III. OTRAS DISPOSICIONES

MINISTERIO DE AGRICULTURA Y PESCA,
ALIMENTACIÓN Y MEDIO AMBIENTE

9583 *Resolución de 25 de julio de 2017, de la Secretaría de Estado de Medio Ambiente, por la que se formula declaración de impacto ambiental del proyecto Parque eólico Motilla de 52,5 MW y su infraestructura de evacuación, subestación Motilla 20/132 kV y línea eléctrica 132 kV (Cuenca).*

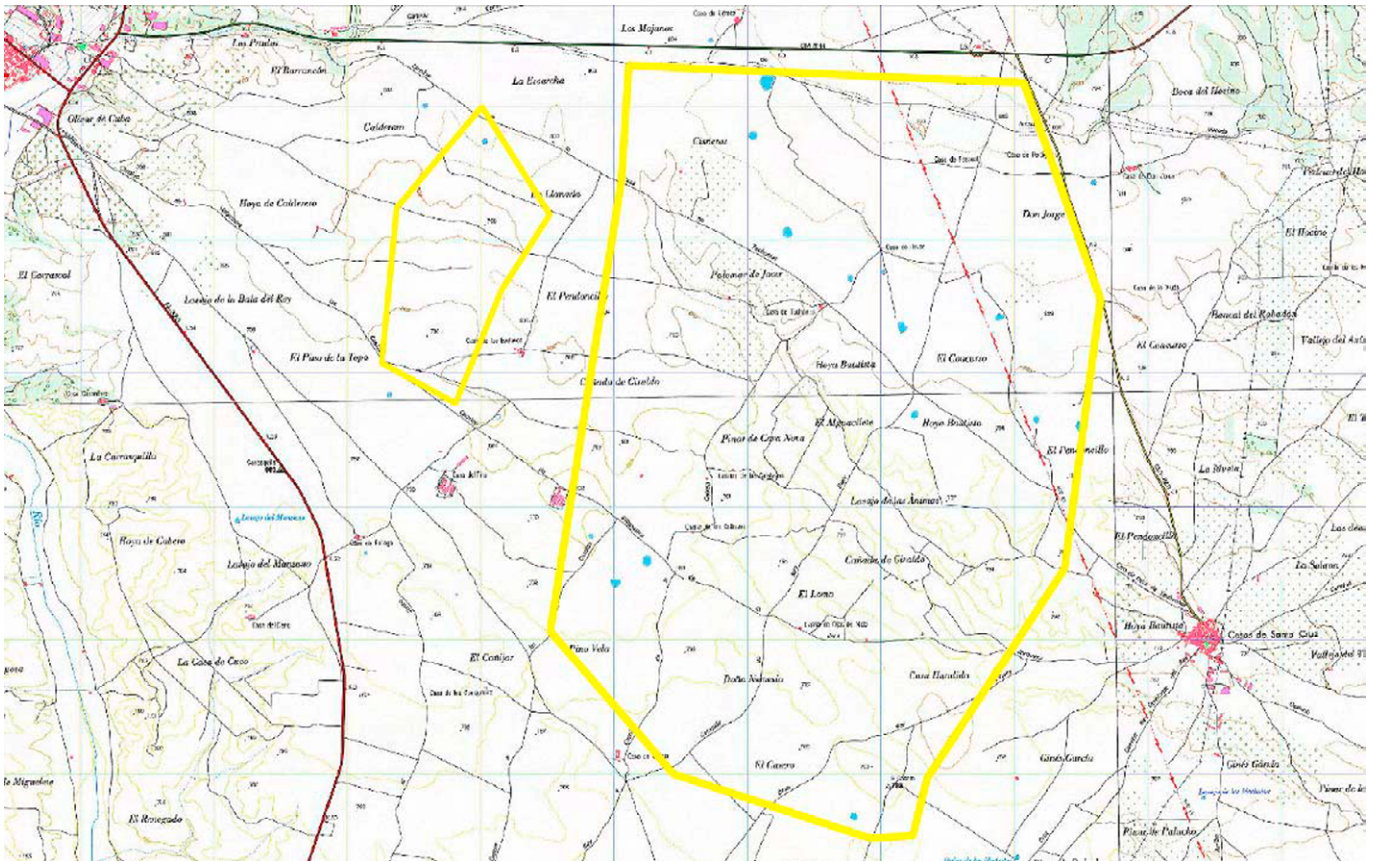
El estudio de impacto ambiental cuantifica en 20 ha la pérdida de superficie de hábitat adecuado para la fauna esteparia como consecuencia del proyecto. Para compensar dicha pérdida, prevé la ejecución de medidas agroambientales basadas en la agricultura extensiva de cultivos herbáceos de secano en una superficie de 20 ha, que se mantendrán durante la vida útil del parque eólico. Las zonas que propone para realizar esa medida compensatoria se encuentran en el término municipal de Villanueva de la Jara y se ilustran en la siguiente imagen extraída del estudio de impacto ambiental, si bien añade que, en caso de no ser posible, se realizará en áreas próximas a la carretera de entrada a Rubielos Altos y que la zona se consensuará con los Servicios de Medio Ambiente de Cuenca.

Conviene aclarar que las dos zonas ilustradas en la imagen anterior engloban una superficie de más de 1.900 ha y representan los límites geográficos dentro de los cuales el promotor intentará el acuerdo con una serie de parcelas hasta sumar una superficie de 20 ha.

La Viceconsejería de Medio Ambiente de Castilla-La Mancha informa de que la zona propuesta por el promotor en Villanueva de la Jara resulta adecuada para esa medida

compensatoria según el Servicio Provincial de Cuenca de Política Forestal y Espacios Naturales.

No obstante, este órgano ambiental considera que la medida compensatoria relativa a la ejecución de agricultura extensiva de cultivos herbáceos de secano en una superficie de 20 ha debe cumplir una serie de condiciones adicionales. En primer lugar, la medida debe suponer realmente la creación de una nueva superficie de hábitat adecuado para la avifauna esteparia, es decir, las parcelas que se seleccionen para ejecutar la referida medida compensatoria tienen que carecer previamente de las características para ser consideradas como hábitat adecuado para la avifauna esteparia. El promotor deberá reunir y conservar documentación fehaciente de tal circunstancia. En segundo lugar, para no crear un hábitat fragmentado, las parcelas que se integren en dicha medida compensatoria tienen que ser colindantes. En el caso de que no sea posible, las parcelas del conjunto formado por aquellas que se seleccionen para ejecutar la citada medida compensatoria y por aquellas otras que ya sean hábitat adecuado para la avifauna esteparia tendrán que ser colindantes entre sí. En tercer lugar, en el caso de seleccionar parcelas que no estén ya destinadas a explotación agrícola, el promotor deberá comprobar si la actuación que comprende la medida compensatoria, por sí sola, se encuentra o no dentro del ámbito de aplicación de la ley de evaluación de impacto ambiental vigente en ese momento. En cuarto lugar, la medida compensatoria deberá estar operativa antes del inicio de las obras, para asegurar la disponibilidad de ese nuevo hábitat antes de que el proyecto pueda causar efectos negativos significativos sobre la avifauna esteparia. Y, en quinto lugar, el promotor, antes del inicio de las obras, deberá obtener el informe favorable del órgano competente en medio natural de la comunidad autónoma sobre que la medida compensatoria ya operativa constituye hábitat adecuado para la avifauna esteparia. El promotor, entre la documentación que presente junto con la solicitud del mencionado informe, deberá incluir la relativa al cumplimiento de las condiciones adicionales anteriores establecidas para esta medida compensatoria.

1. La medida compensatoria relativa a la ejecución de agricultura extensiva de cultivos herbáceos de secano en una superficie de 20 ha prevista en el estudio de impacto ambiental debe cumplir una serie de condiciones adicionales. En primer lugar, la medida debe suponer realmente la creación de una nueva superficie de hábitat adecuado para la

avifauna esteparia, es decir, las parcelas que se seleccionen para ejecutar la referida medida compensatoria tienen que carecer previamente de las características para ser consideradas como hábitat adecuado para la avifauna esteparia. El promotor deberá reunir y conservar documentación fehaciente de tal circunstancia. En segundo lugar, para no crear un hábitat fragmentado, las parcelas que se integren en dicha medida compensatoria tienen que ser colindantes. En el caso de que no sea posible, las parcelas del conjunto formado por aquellas que se seleccionen para ejecutar la citada medida compensatoria y por aquellas otras que ya sean hábitat adecuado para la avifauna esteparia tendrán que ser colindantes entre sí. En tercer lugar, en el caso de seleccionar parcelas que no estén ya destinadas a explotación agrícola, el promotor deberá comprobar si la actuación que comprende la medida compensatoria, por sí sola, se encuentra o no dentro del ámbito de aplicación de la ley de evaluación de impacto ambiental vigente en ese momento. En cuarto lugar, la medida compensatoria deberá estar operativa antes del inicio de las obras, para asegurar la disponibilidad de ese nuevo hábitat antes de que el proyecto pueda causar efectos negativos significativos sobre la avifauna esteparia. Y, en quinto lugar, el promotor, antes del inicio de las obras, deberá obtener el informe favorable del órgano competente en medio natural de la comunidad autónoma sobre que la medida compensatoria ya operativa constituye hábitat adecuado para la avifauna esteparia. El promotor, entre la documentación que presente junto con la solicitud del mencionado informe, deberá incluir la relativa al cumplimiento de las condiciones adicionales anteriores establecidas para esta medida compensatoria.
